OGGETTO: [ID: 9628] Procedura di Valutazione di Impatto Ambientale ai sensi dell'art. 23 del D. Lgs 152/2006 relativa al progetto di un impianto agrovoltaiico, della potenza di 14,331 MW e delle relative opere di connessione alla RTN, da realizzarsi nei comuni di Gildone (CB) e Cercemaggiore (CB).

Proponente: Società Fotovoltaico Cinque Srl

Contro osservazioni a Comune di Cercemaggiore del 28/04/2023 Prot. N. 0068139

Ortofoto con riportato il tratto di cavidotto da interrare sulla viabilità esistente all'interno del bosco Pesco Sambuco

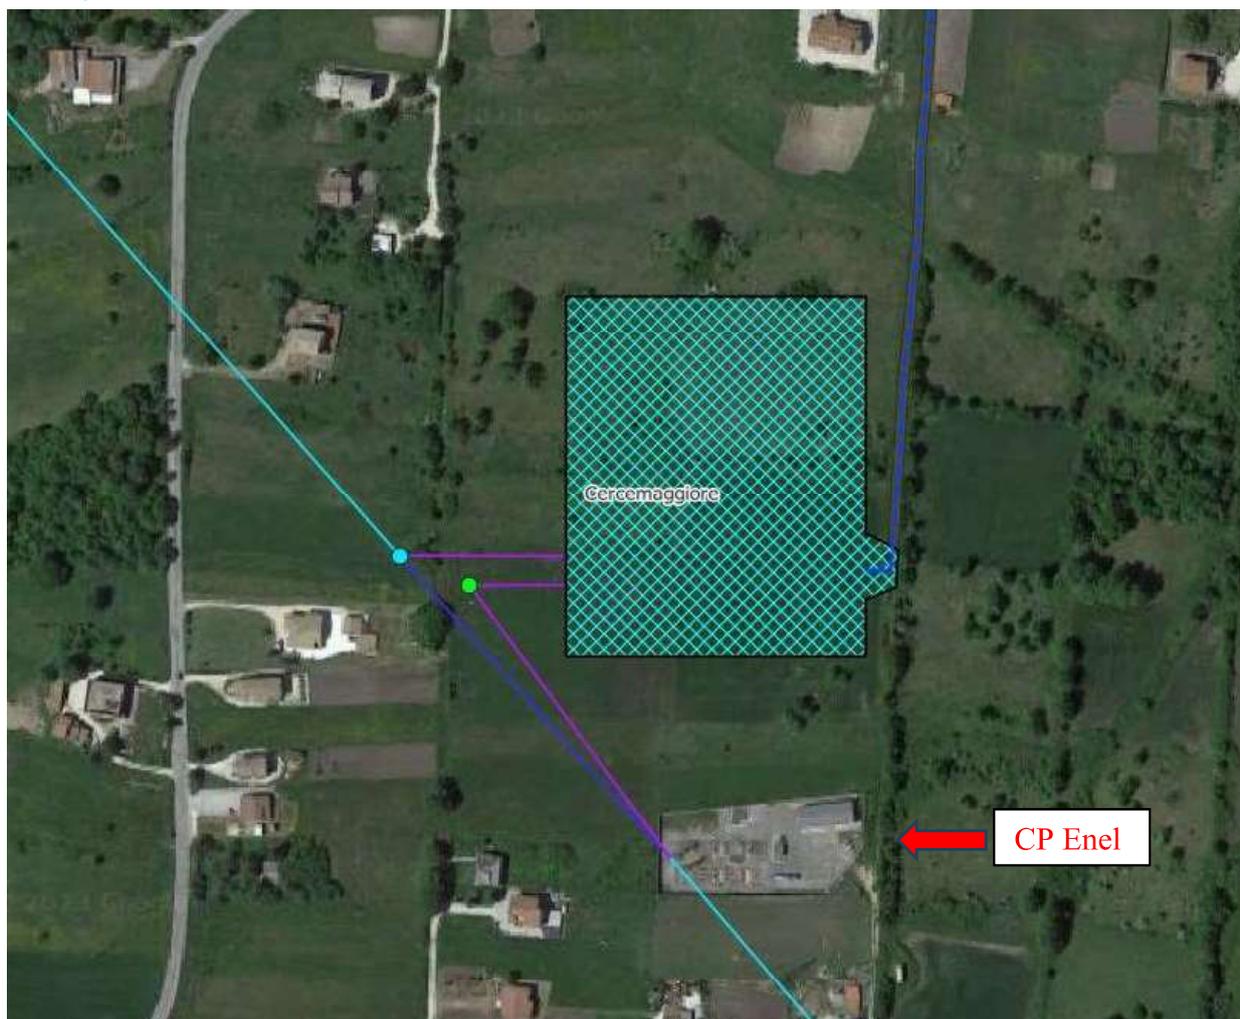
- 2) Il cavidotto previsto a progetto risulta attraversare il bosco di Pesco Sambuco lungo la viabilità esistente. Esso, dunque, non interferisce con alcuna area boscata lungo l'intero percorso. Si riportano di seguito stralcio su ortofoto ed immagine dell'imbocco sulla strada che attraversa il bosco. Per maggiori dettagli si rimanda all'elaborato denominato rilievo fotografico stato di fatto (GILD_FOT.01).

Ortofoto con riportata la esistente CP di Enel e la futura SE TERNA

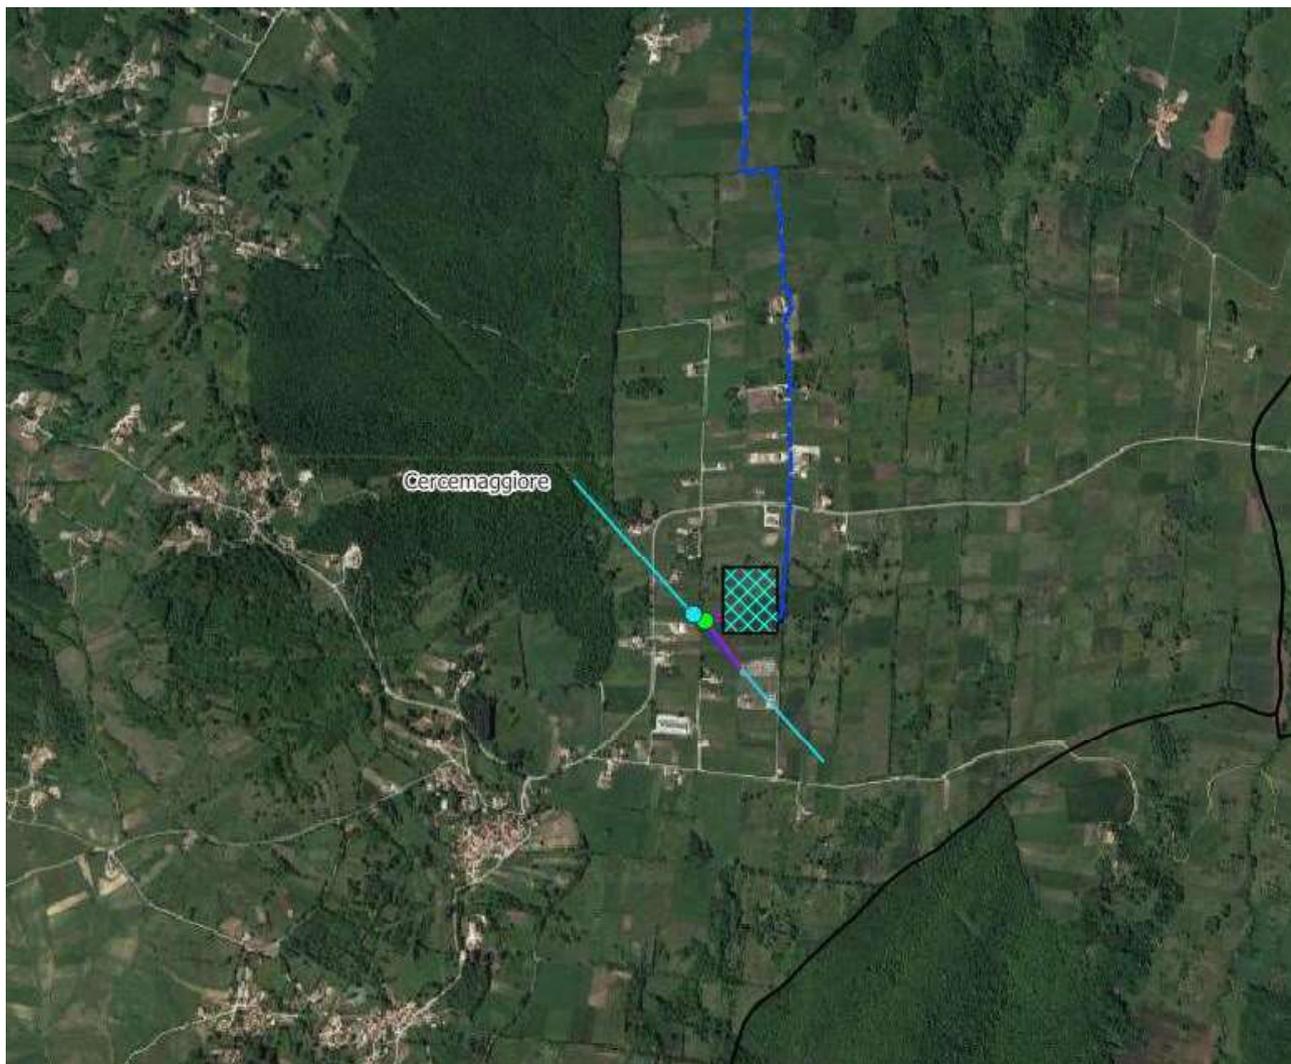
3-a La futura SE Terna verrà ubicata in adiacenza alla esistente Cabina Primaria AT/MT di Enel distribuzione. L'opera riveste carattere di pubblica utilità, il progetto verrà sottoposto ad autorizzazione paesaggistica. Come si può evincere dalla relazione di impatto acustico ed elettromagnetico l'opera di progetto non costituisce pericolo per i recettori sensibili posti nell'intorno della futura stazione elettrica, infatti, la soglia critica con riferimento all'induzione magnetica dalle sbarre AT e dei trasformatori si esaurisce all'interno dell'area della stazione. Le emissioni acustiche dei trasformatori rientrano nei limiti imposti dalla legge.

Ortofoto con riportata la futura SE Terna

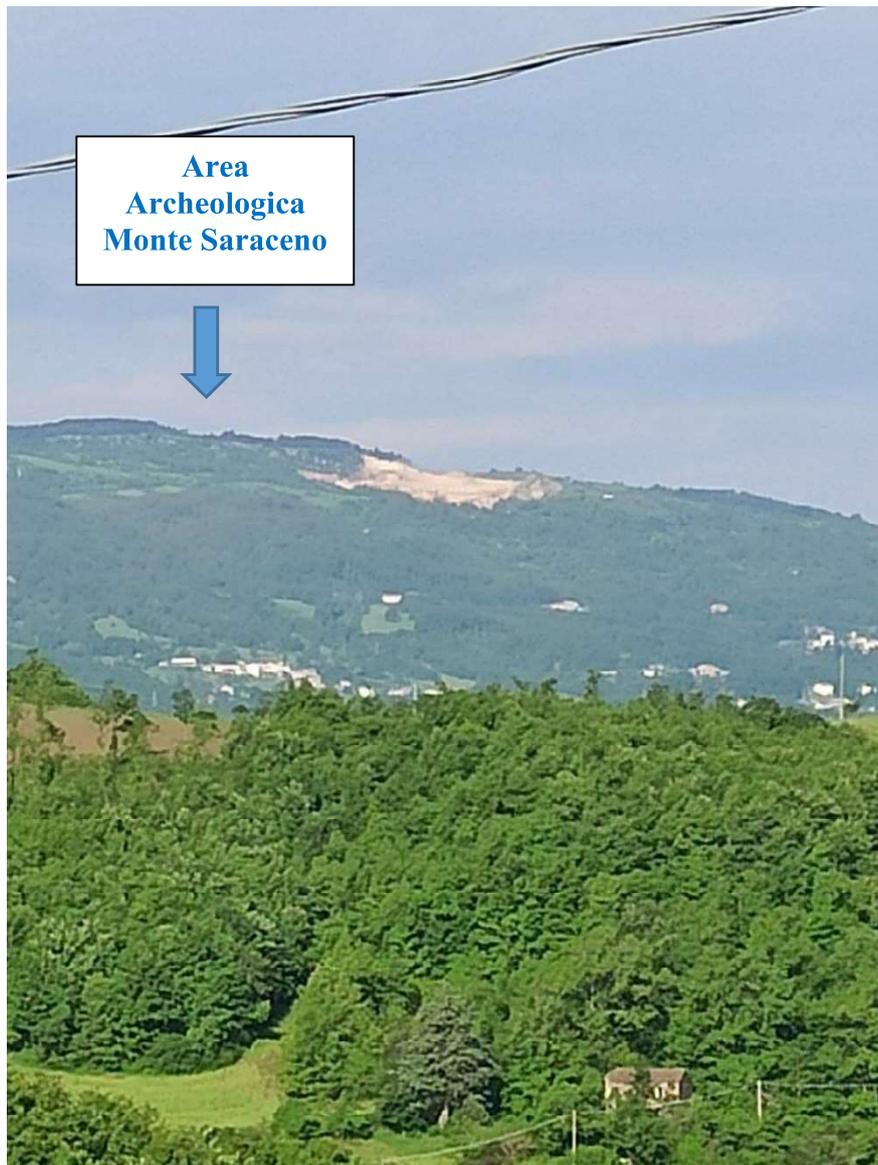
3-b) Le opere di connessione rivestono carattere di pubblica utilità; Sull'area insiste già una cabina primaria di Enel nonché la linea elettrica AT 150 KV; La futura stazione verrà ubicata al di fuori delle aree boscate; Trattandosi di un'opera puntuale essa comporterà un impatto modesto sul paesaggio.

Foto Monte Saraceno dall'abitato di Riccia (CB)

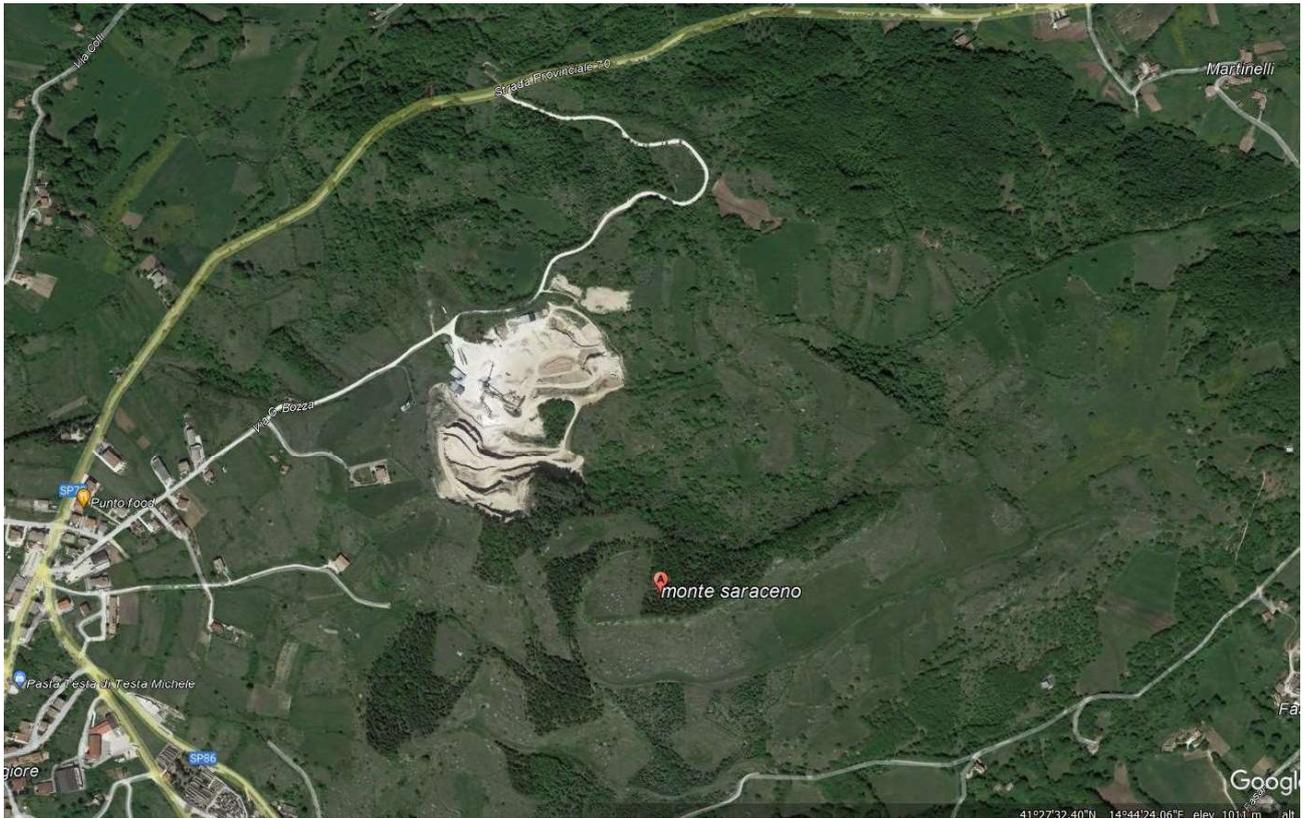
L'area archeologica di Monte Saraceno compare solo a livello documentale e mappale, effettivamente non è sfruttata né dal punto di vista culturale né tantomeno dal punto di vista turistico; non risulta segnalata, non c'è nessuna area parcheggio e risulta difficilmente accessibile. Pertanto ci chiediamo quale sia il metodo di attenzione al paesaggio circostante come dimostrato per nulla rimasto intatto.
